ガイドンス施設の実施設計に対する有識者からいただいた意見及び回答

第1回長久手古戦場野外活動施設運営委員会(令和元年9月20日)
でいただいた意見及び回答一覧

第1回古戦場公園再整備アドバイザー会議(令和元年10月28日)
でいただいた意見及び回答一覧

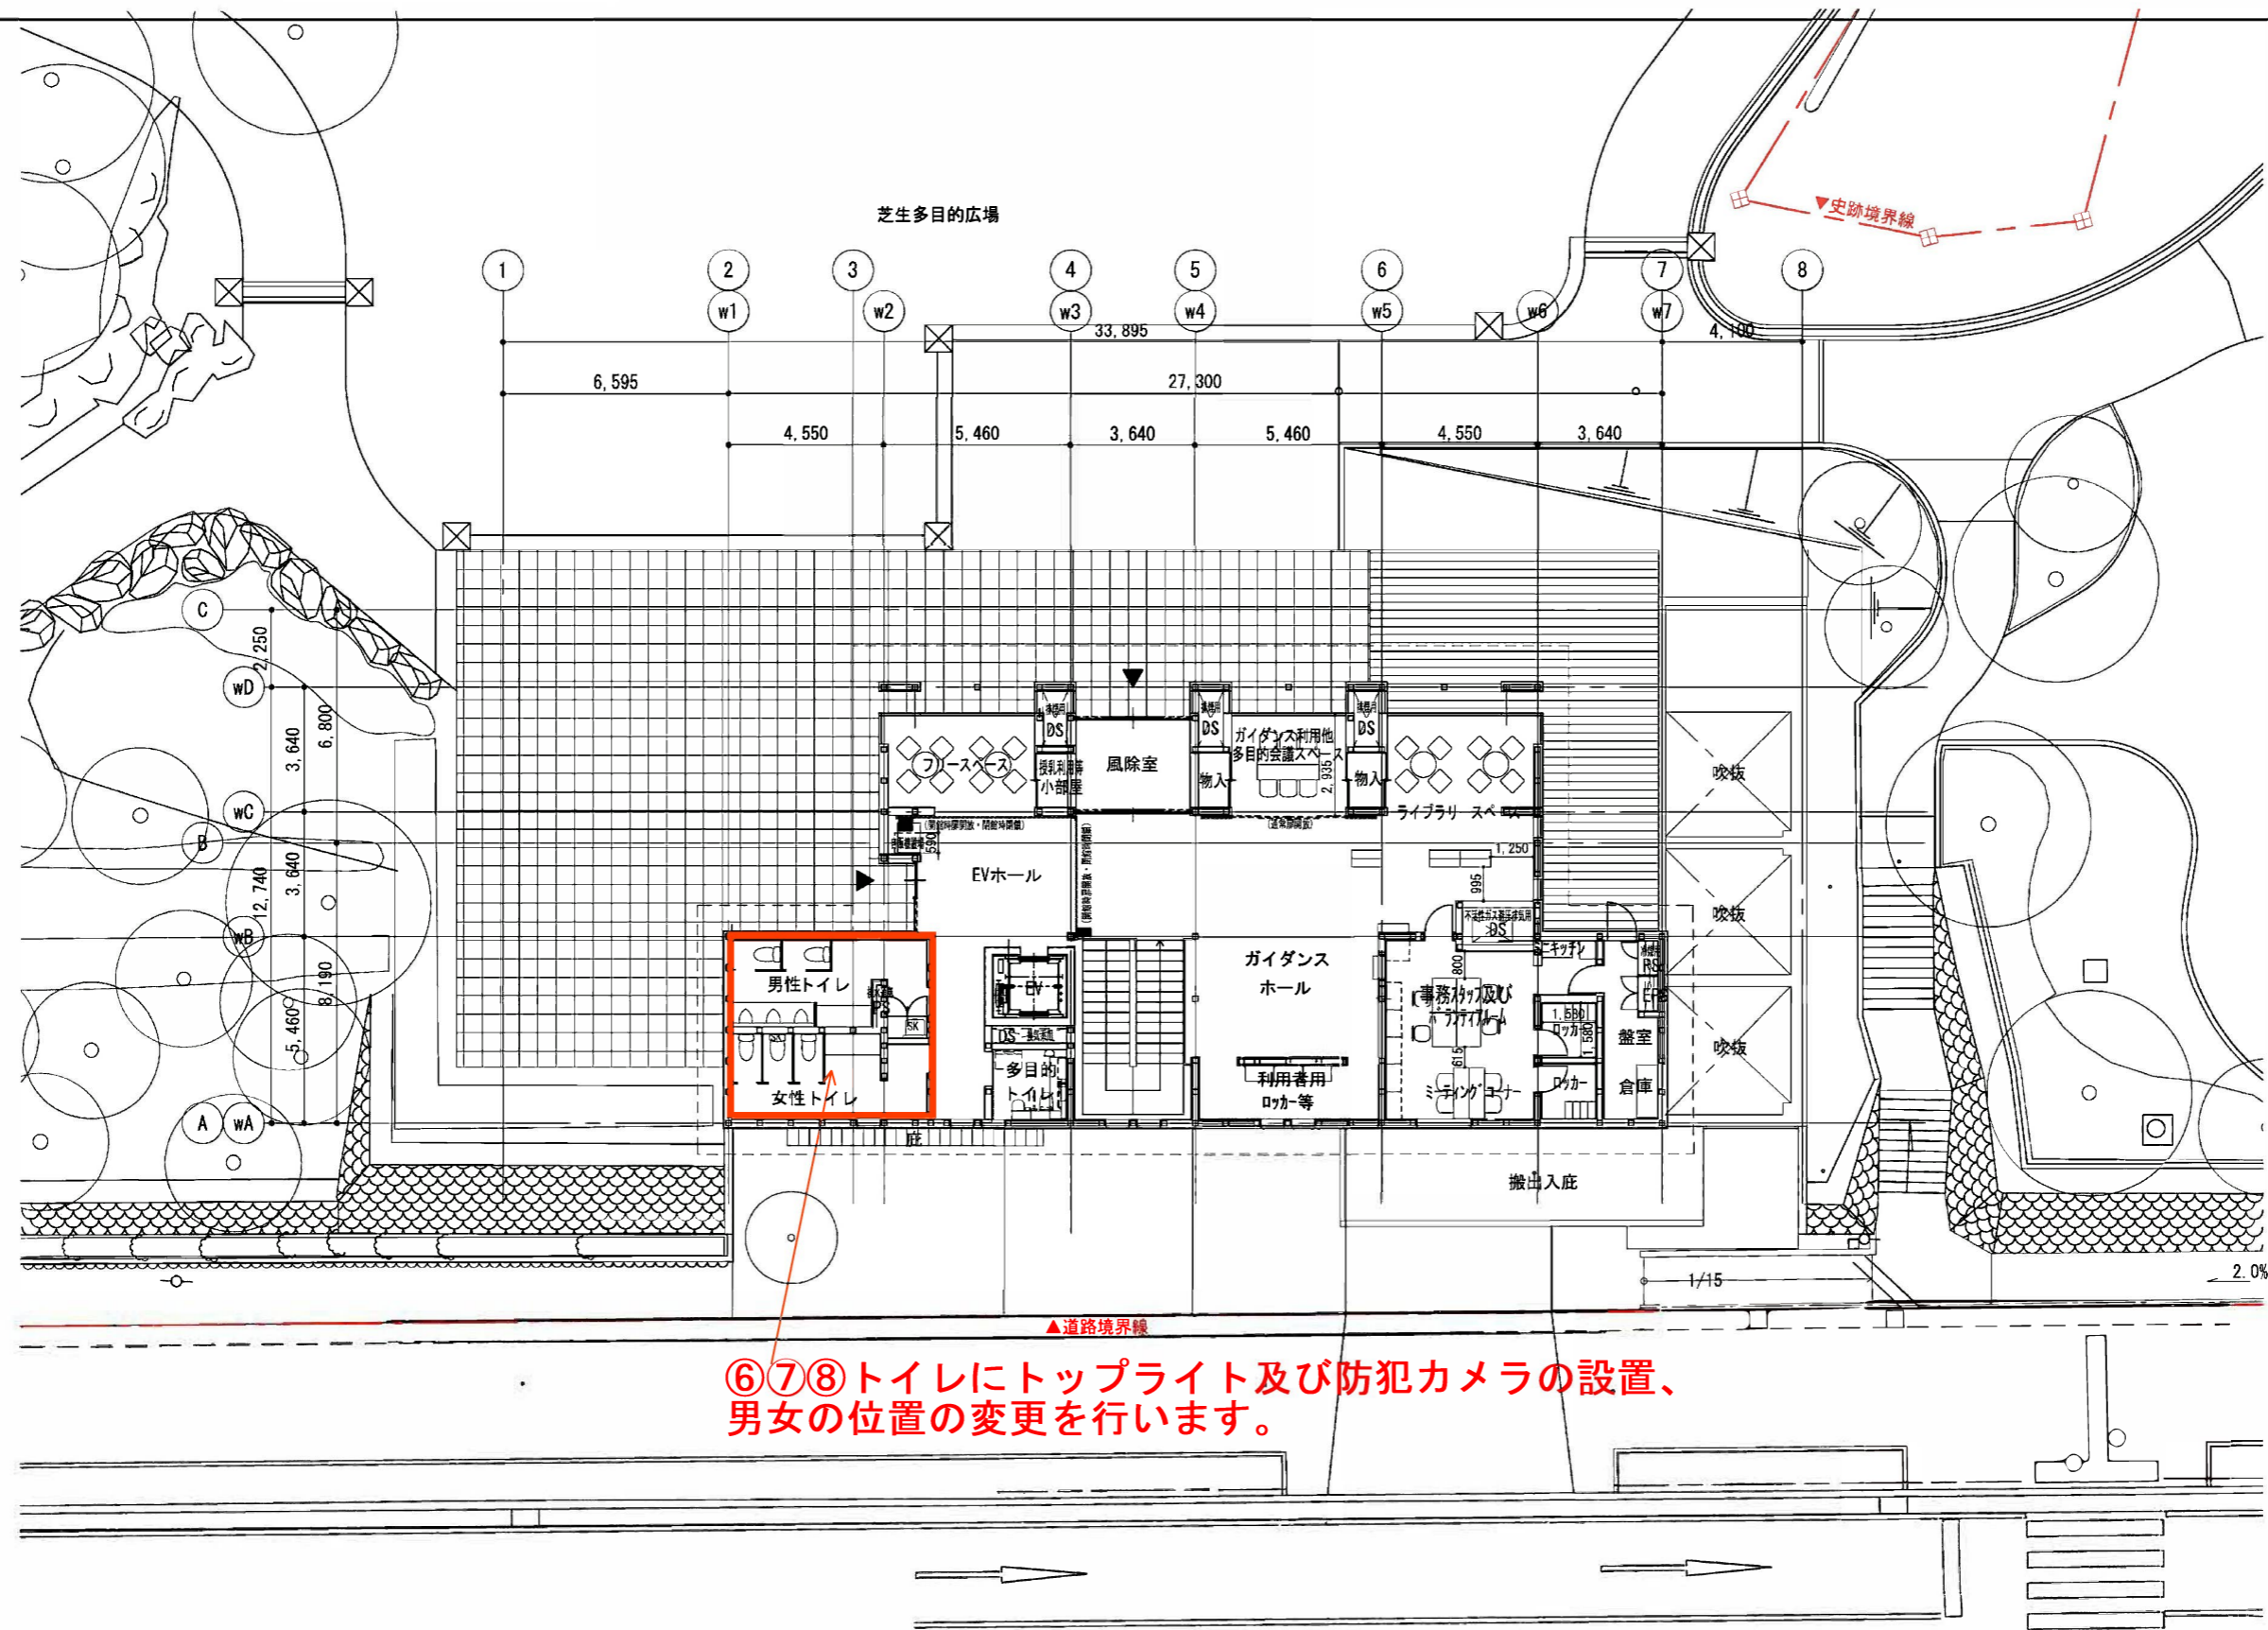
分類	No.	委員からいただいた意見	回答
建築	⑥	1階トイレの屋根部にトップライトを設置すること。	1階トイレにトップライトを設置します。
	⑦	1階トイレについて、防犯上の観点から男子トイレを奥とし女子トイレを手前に変更すること。	ご指摘のとおり変更します。
	⑧	1階トイレについて、防犯カメラを設置すること。	プライバシーに配慮しつつ、防犯カメラを設置します。
	⑨	B1階ミュージアムシアターバック部分の倉庫をもう少し広くすること。	ご指摘のとおり倉庫を広くします。
	⑩	B1階荷解き場入口のシャッター横扉には、インターフォンを設置すること。	ご指摘のとおり、インターフォンを設置します。
	⑪	B1階風除室外部の庇の出をもう少し大きくすること。	風除室外部の庇の出を大きくします。
展示	⑫	B1階ミュージアムシアターの顔スキャン機器から順番待ちする人と、シアターへの動線が重複しないようにすること。	来館者が、シアター内にスムーズに入れるように動線を確認します。なお、顔スキャン機器については、今後、映像技術が向上することが考えられるため、展示の実施設計時に再度検討します。
	⑬	B1階の常設提示室について、展示スペースに比べて、体験型のスペースが広すぎる。	今後実施予定の展示実施設計の際に詳細を検討します。
	⑭	企画展示室と収蔵庫の消火設備は、水消火ではなく、ガス消火のものとする。	収蔵庫及び企画展示の消火設備は、ガス消火のものとしします。
	⑮	ガイドンス施設の建設時期が、令和5年度以降に先送りになったことにより、開館までの時間が出来たため、学芸員を中心に資料収集や研究を進めてください。	ガイドンス施設の建設に向けて、資料収集や研究を進めてきます。
	⑯	展示資料の収集、借用を進めていくための規定を作成しておくことと良い。	今後、展示資料の収集、借用するための規定を作成します。

⑬展示スペースに比べて、
体験スペースが広すぎる
常設展示室

⑭企画展示室及び
収蔵庫はガス消火
のものとします。

⑪風除室外部の底の出を大きくします。

⑨倉庫を広くします。

⑫顔スキャン機器の順番
待ちの人とシアターの
動線が重ならないよう
動線を確保します。

⑩荷解き場入り口のシャッター横に
インターフォンを設置します。

①受付は地下1階に設けます。

⑥⑦⑧トイレにトップライト及び防犯カメラの設置、
男女の位置の変更を行います。
